Entwurf Bebauungsplan 1247

Wohnbebauung Aumunder Wiesen

öffentliche Beiratssitzung 11. September 2014

Überprüfung der verkehrlichen Erschließung

Variante 2: Erschließung über Beckstraße

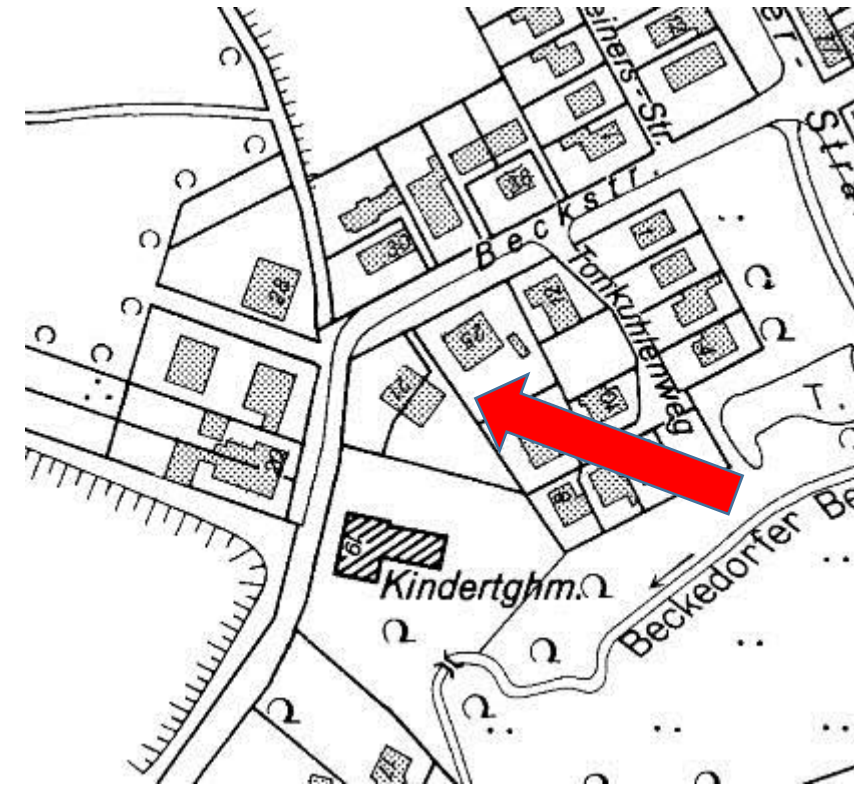
- Erschließung ist nicht möglich, der Anschluss würde in einer Kurve liegen (Linkseinbieger können den Gegenverkehr nicht überblicken)
- Grundstück mit 6,0 m Breite ist sehr schmal (es bleibt kein Gestaltungsspielraum und Abstand zu den Nachbarn)
- Zufahrt für Friedhofsverwaltung ist zu erhalten

Empfehlung der Straßenverkehrsbehörde

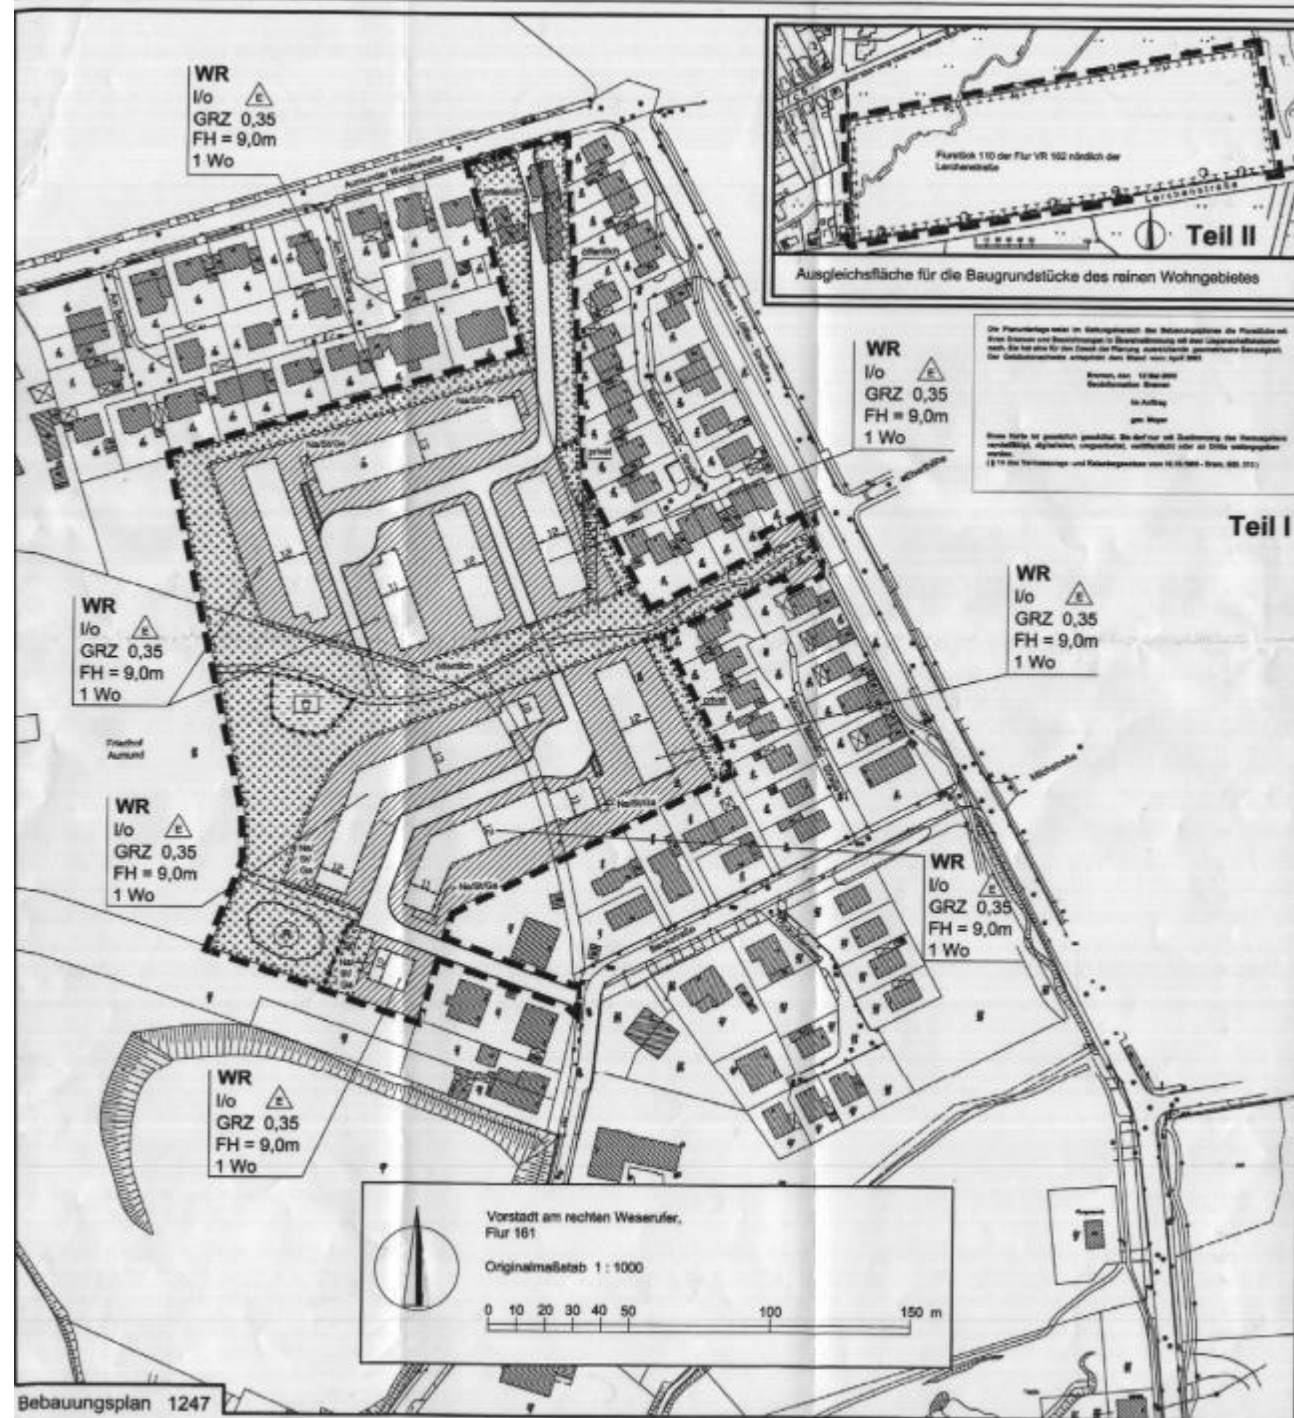
- Die M-L-St. Ist als Hauptverkehrsstraße ausgebaut und somit am besten geeignet, zusätzlichen Verkehr aufzunehmen
- Die Einfahrt liegt neben der Bushaltestelle, die somit sehr gut erreichbar ist
- Die M-L-St. Führt im weiteren Verlauf zu den Standorten der Nahversorgung (REWE, Edeka)
- Der Erschließungsweg (rd. 50 m lang) kann auf 40 m verengt werden (Breite 3,5 m), Tempo 10 km/h, verkehrsberuhigter Bereich
- Der Radweg in der M-L-St. muss auf Kosten des Investors verschwenkt werden

Die Variante ist zu bevorzugen:
